リサイクル燃料貯蔵株式会社

リサイクル燃料備蓄センター使用済燃料貯蔵事業変更許可申請書

本文及び添付書類の一部補正について

本文の一部補正

「第 2 図 リサイクル燃料備蓄センター一般配置図」を添付 2 のとおり変更する。

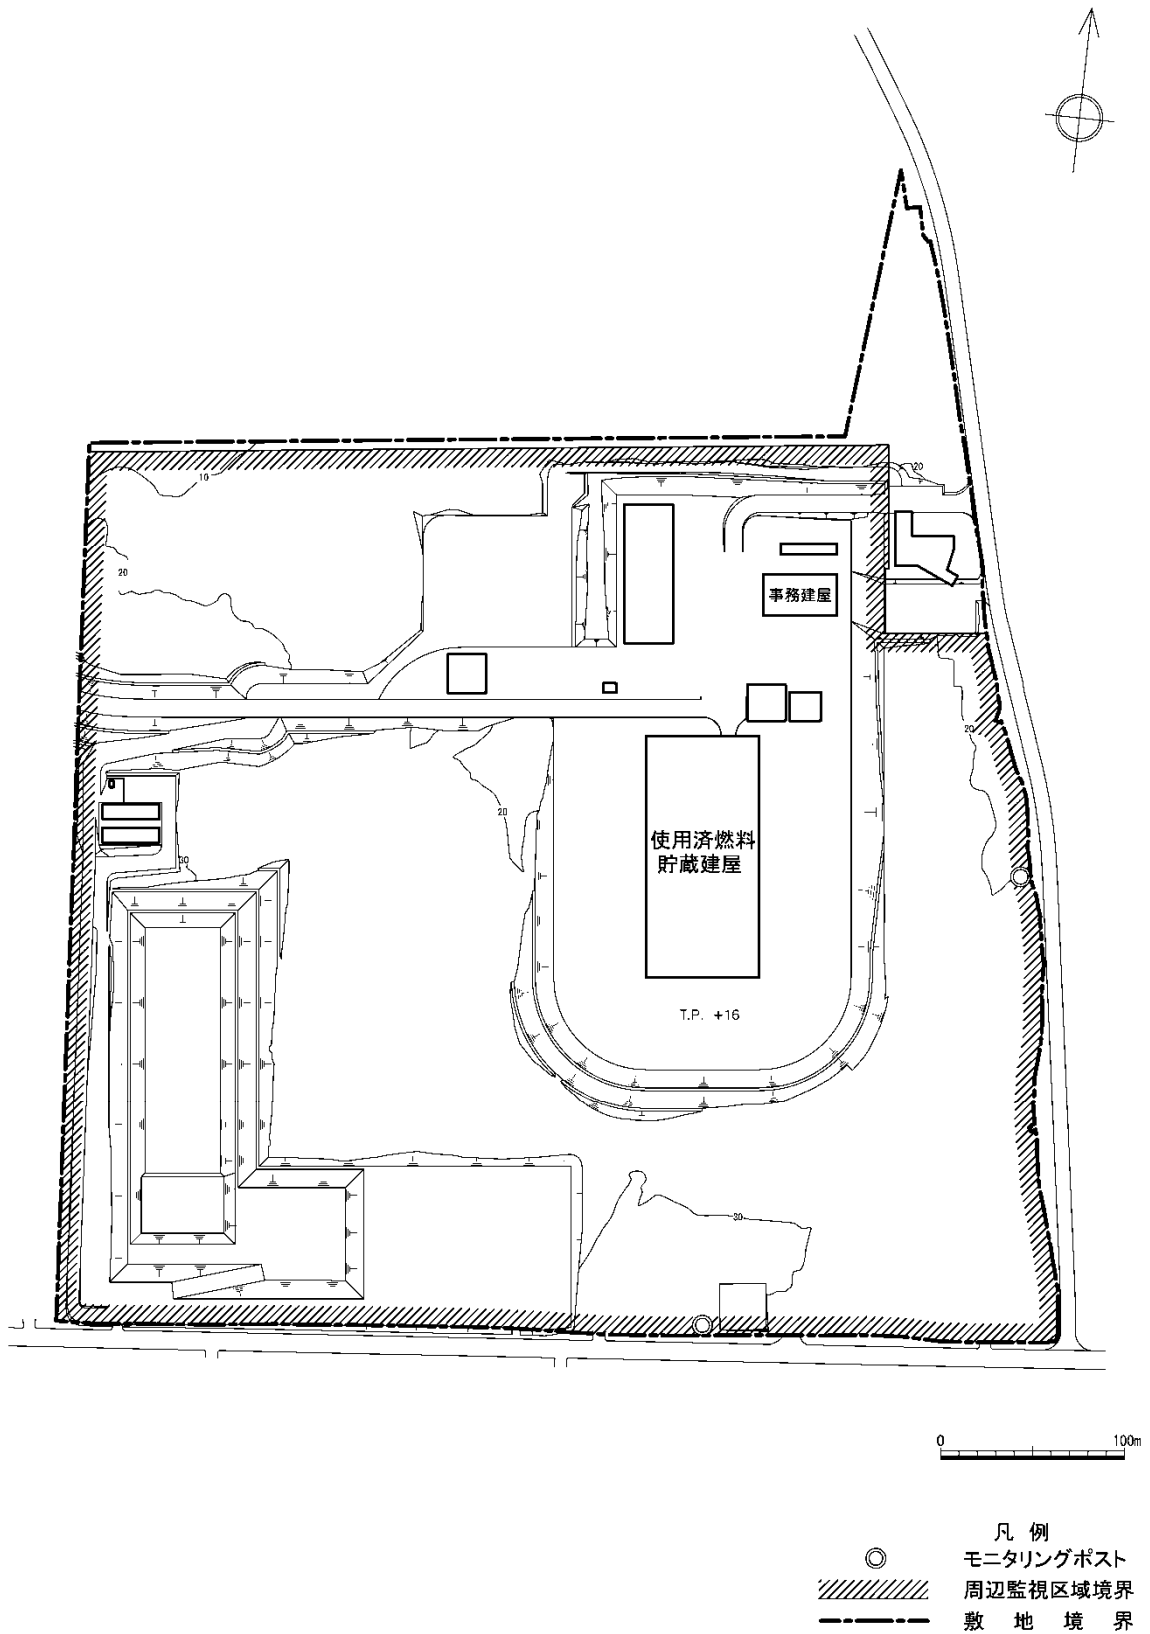
「第 3 図 機器配置図（事業開始時）」を添付 3 のとおり変更する。

「第 4 図 機器配置図（最大貯蔵時）」を添付 4 のとおり変更する。

第6図 使用済燃料貯蔵設備本体概要図
(BWR用大型キャスク (タイプ2))
(BWR用大型キャスク (タイプ2A))

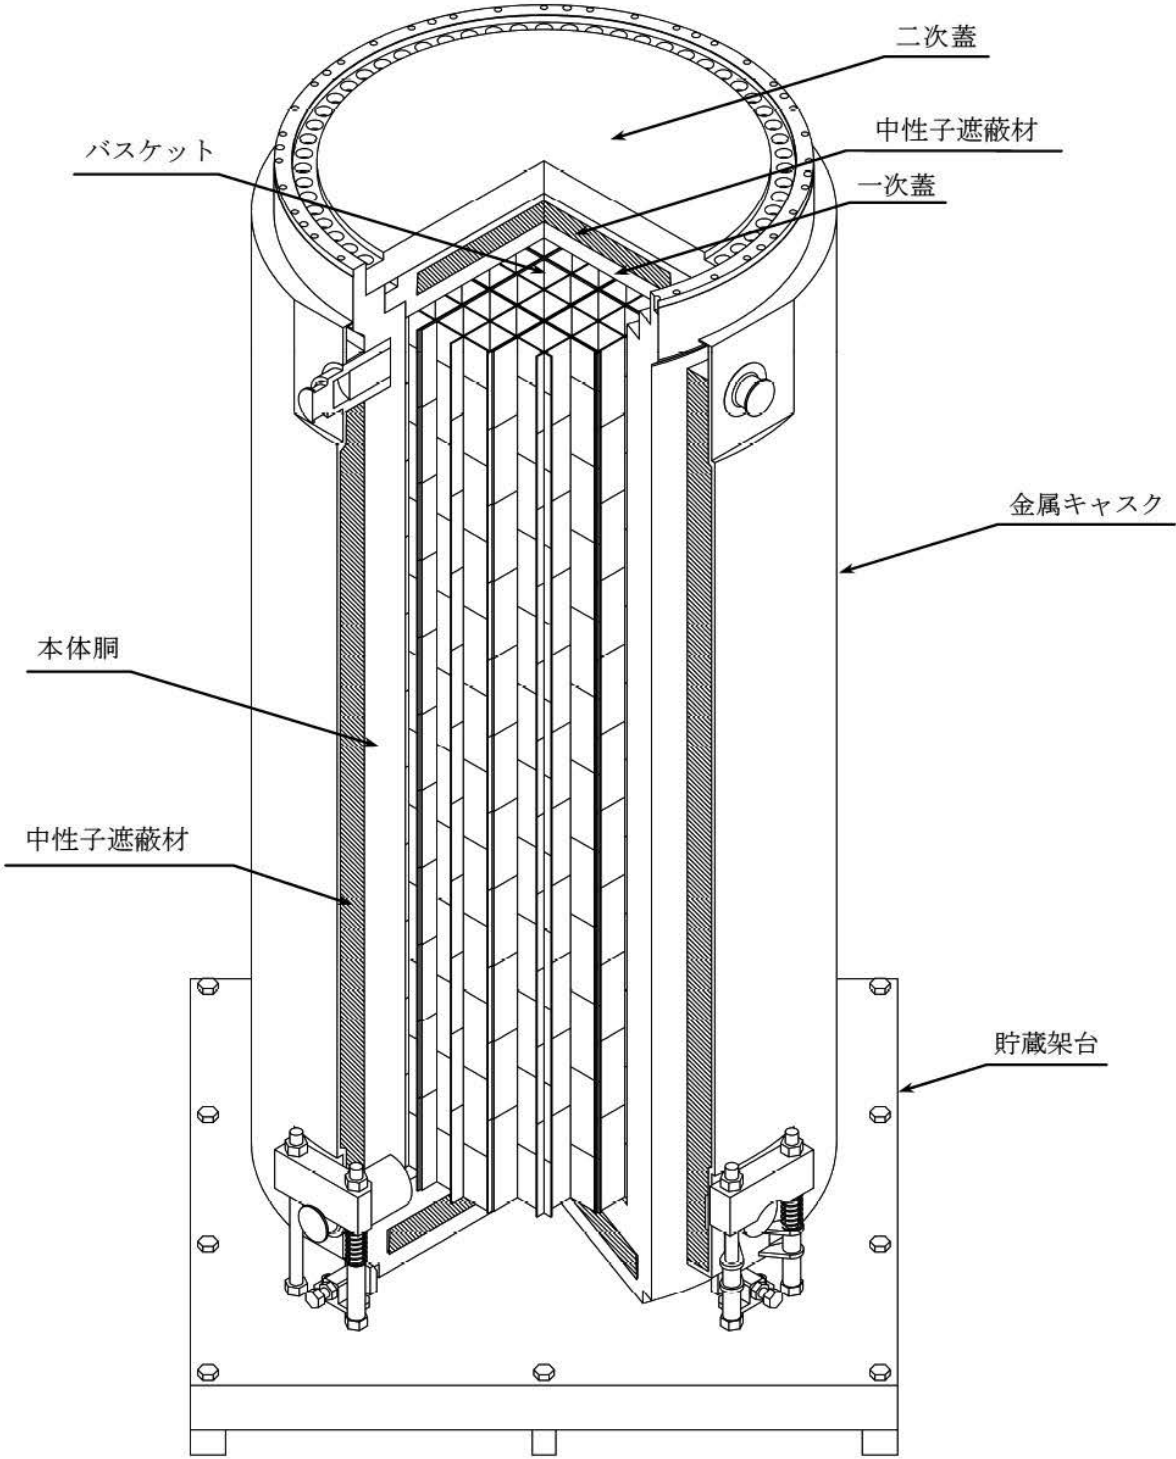
「第 7 図 使用済燃料貯蔵設備本体概要図（BWR用大型キャスク（タイプ 2））」を「第 6 図 使用済燃料貯蔵設備本体概要図（BWR用大型キャスク（タイプ 2））（BWR用大型キャスク（タイプ 2 A））」とし、添付 5 のとおり変更する。

第3.1-1図 使用済燃料貯蔵設備本体概要図

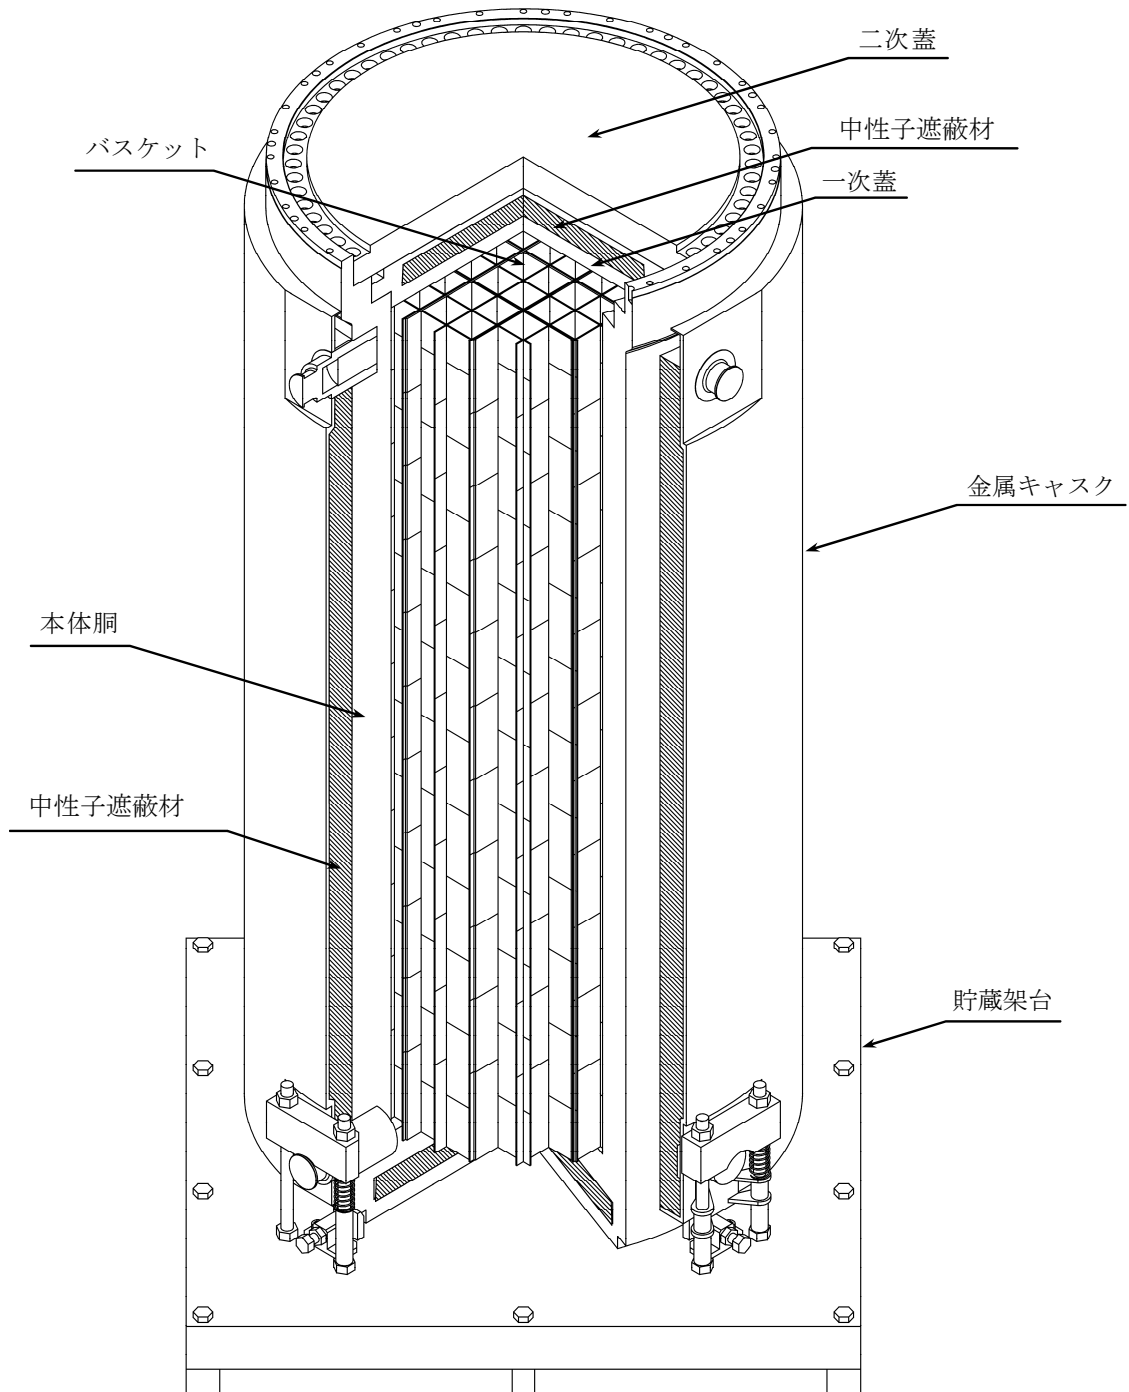
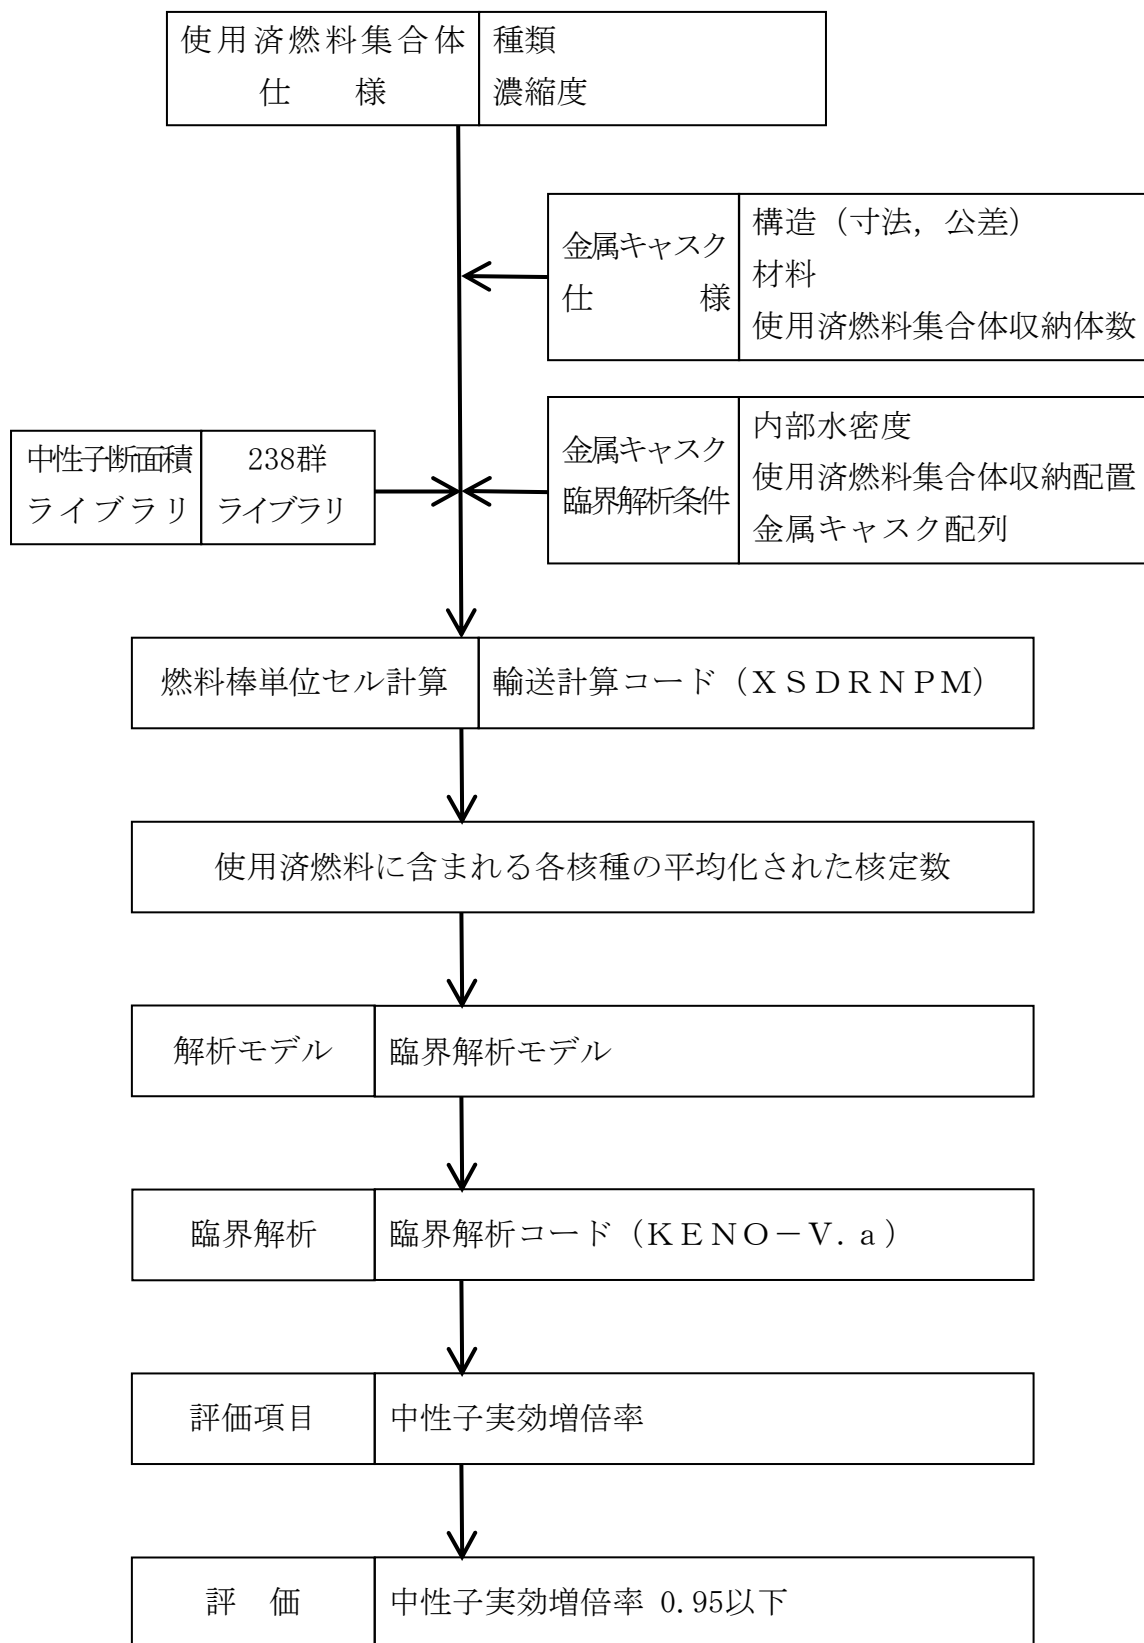
「第3.1-1図(1) 使用済燃料貯蔵設備本体概要図（BWR用大型キャスク（タイプ1））」を削除して「第3.1-1図(2) 使用済燃料貯蔵設備本体概要図（BWR用大型キャスク（タイプ2））」を「第3.1-1図 使用済燃料貯蔵設備本体概要図（BWR用大型キャスク（タイプ2））（BWR用大型キャスク（タイプ2A））」とし，「第3.1-2図 使用済燃料貯蔵設備本体概要図（BWR用中型キャスク）」及び「第3.1-3図 使用済燃料貯蔵設備本体概要図（PWR用キャスク）」を削除し，「第3.3-1図 金属キャスクの臨界解析フロー」，「第3.3-2図 金属キャスクの遮蔽解析フロー」，「第3.3-3図 金属キャスクの閉じ込め構造」，「第3.3-4図 金属キャスクのシール部詳細」，「第3.3-5図 金属キャスクの閉じ込め評価フロー」，「第3.3-6図 金属キャスクの除熱解析フロー」，「第3.4-1図 使用済燃料集合体の収納配置（新型8×8ジルコニウムライナ燃料のみを収納する場合，高燃焼度8×8燃料のみを収納する場合，又は新型8×8ジルコニウム

第7.1-1図 遮蔽設計区分概略図

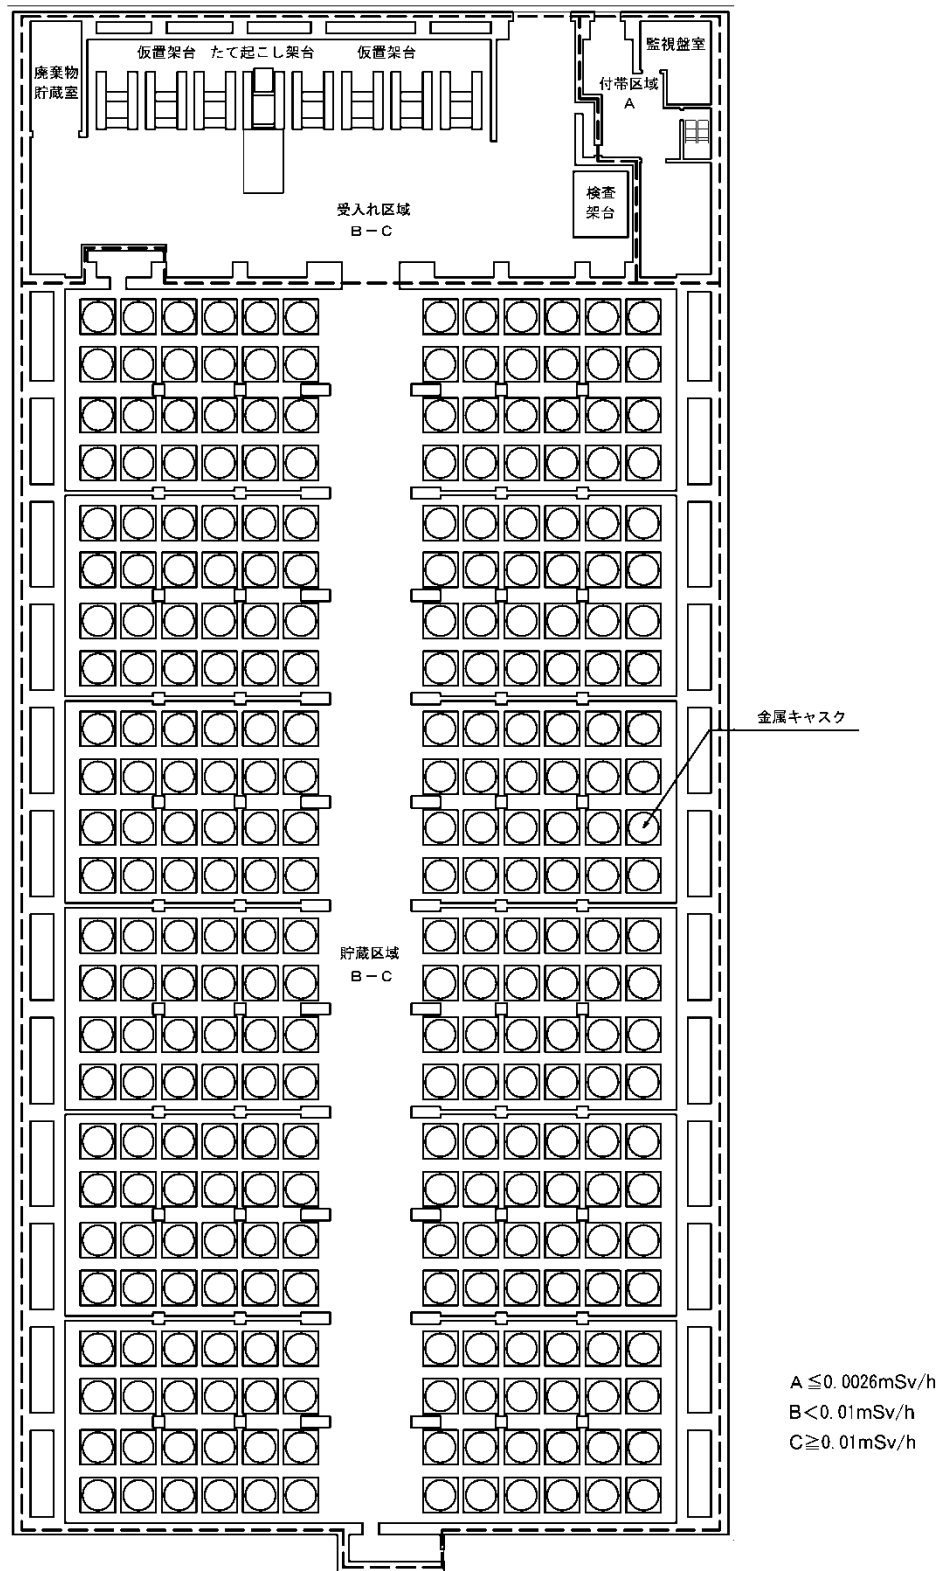
「第7.1-1図 遮へい設計区分概略図」を「第7.1-1図 遮蔽設計区分概略図」とする。

第8.3-2図 無停電電源装置の単線結線図

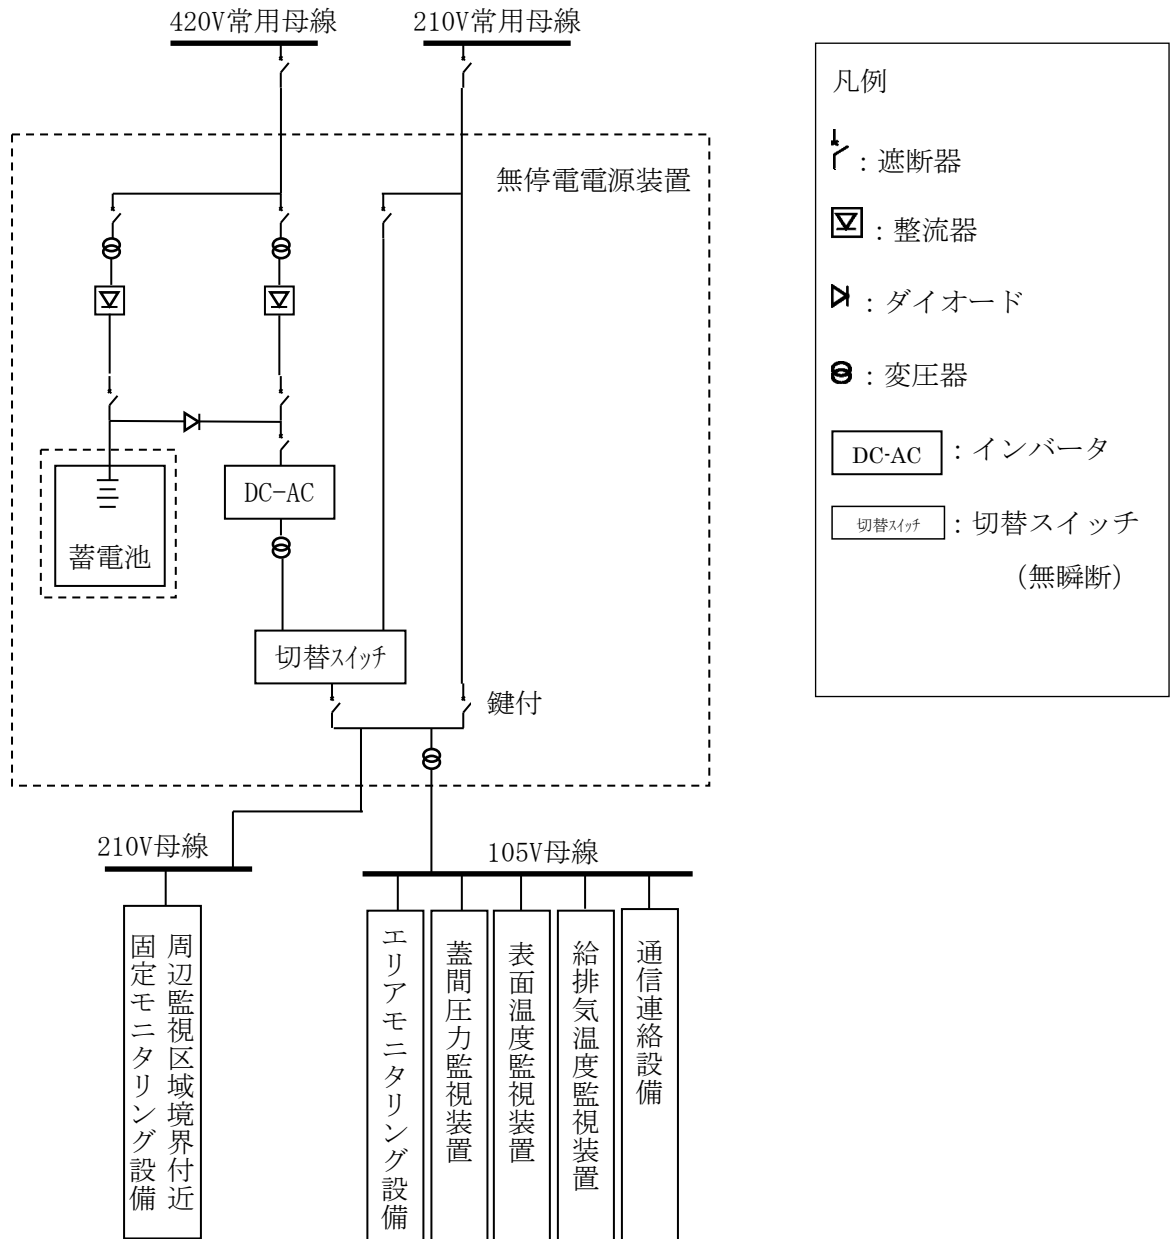
「第8.3-2図 無停電電源装置の単線結線図」を追加する。
